# 大洗研究所(南地区) 高速実験炉原子炉施設(「常陽」)

## 敷地の地質・地質構造について

令和5年4月19日

国立研究開発法人日本原子力研究開発機構

参考3 夏海層、笠神層の堆積年代について

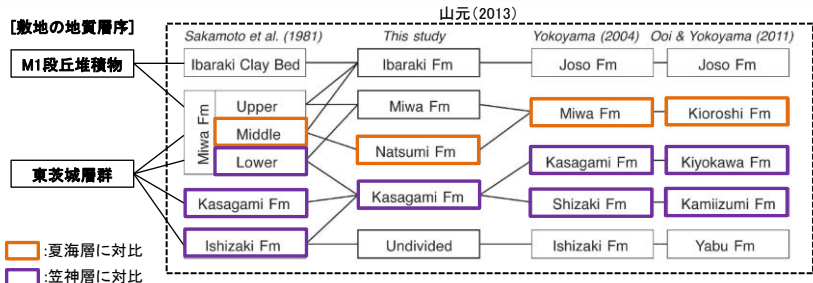
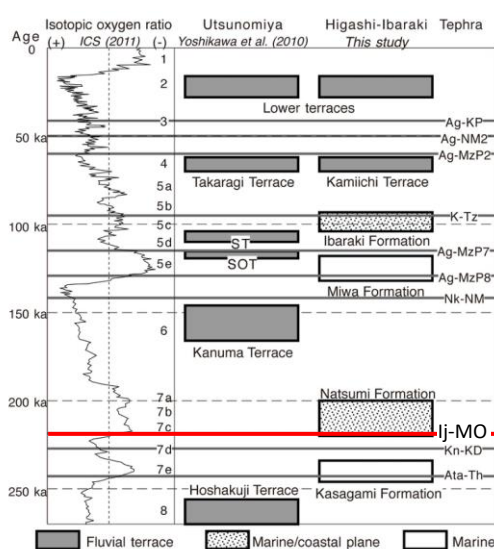
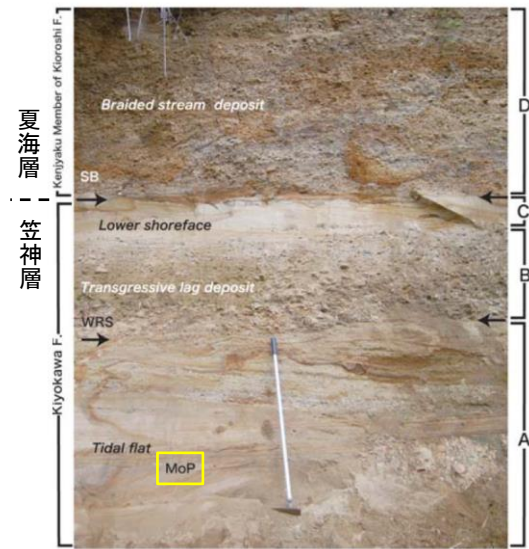
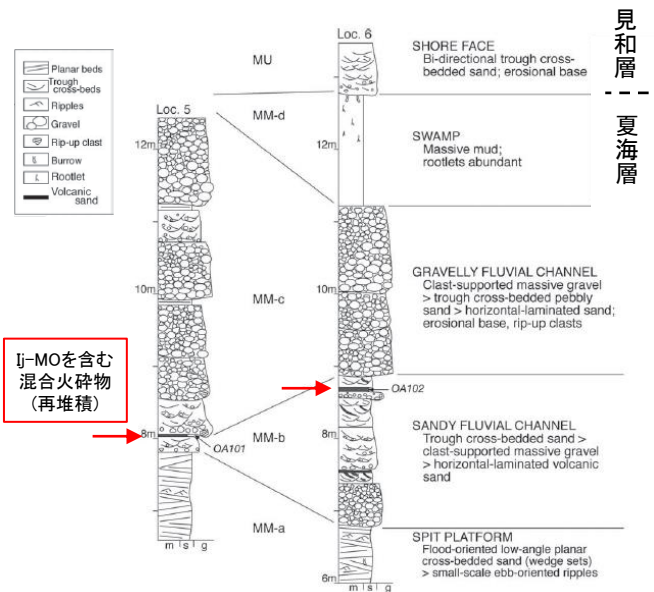
No.	コメント	回答骨子	掲載箇所
1	山元（2013）で示された夏海層、笠神層の編年について、文献等を精査し、その解釈について確認すること。 第396回審査会合（2021年3月5日）	・文献調査を行い、夏海層、笠神層の堆積年代について整理した。	pp. 46～47

- 敷地がある東茨城台地の地質層序については、山元 (2007, 2013)、大井・横山 (2011) 等によって検討がなされている。
- 笠神層は約24万年前のAta-Thを挟む海成層であり、MIS7e以降に堆積したとされる。夏海層は、山元 (2013) では再堆積した約22万年前のIj-MOを挟むことからMIS7c-7aの河川・潮流口堆積物からなるとされ、大井・横山 (2011) では本来MoPは清川層 (笠神層) に含まれ、D層 (夏海層) はMIS5eの海成相に先立つ河川成相 (MIS6) としており、堆積時期の解釈には幅があることを確認した。

夏海層は、再堆積した約22万年前のIj-MOがあることから、山元 (2007) が主張したように、MIS7dに形成された谷地形を埋積したMIS 7c-7aの河川・潮流口の堆積物からなる (Fig. 12)。また、笠神層は約24万年前のAta-ThやAzy-SgP2を挟むことから、MIS 8に形成された谷地形を埋積したMIS 7eのエスチュアリーとこれを覆う外浜・海浜などの堆積物からなる (Fig. 12)、横山 (2004) や大井・横山 (2011) が主張したような、本層からのIj-MOの産出は確認できなかった。

MoPはDの“見和層中部層”の礫層に挟む再堆積性のものであるが、Stop 3やStop 5で観察できるように本来MoPは清川層に挟まれる。

Dの礫層は、清川層の下部外浜相を削り込む木下層剣尺部層の下部を構成する谷状地形を充填した河川成層で、MIS 5eに堆積した木下層の海成相に先立つ河川成相であることから、MIS 6の低海水準期に堆積したことが考えられる。

敷地の地質層序では、夏海層・笠神層等を一括して東茨城層群としており、その東茨城層群はM1段丘堆積物に不整合に覆われることから、MIS5eより前に堆積した地層と判断しており、いずれの文献とも矛盾しない。
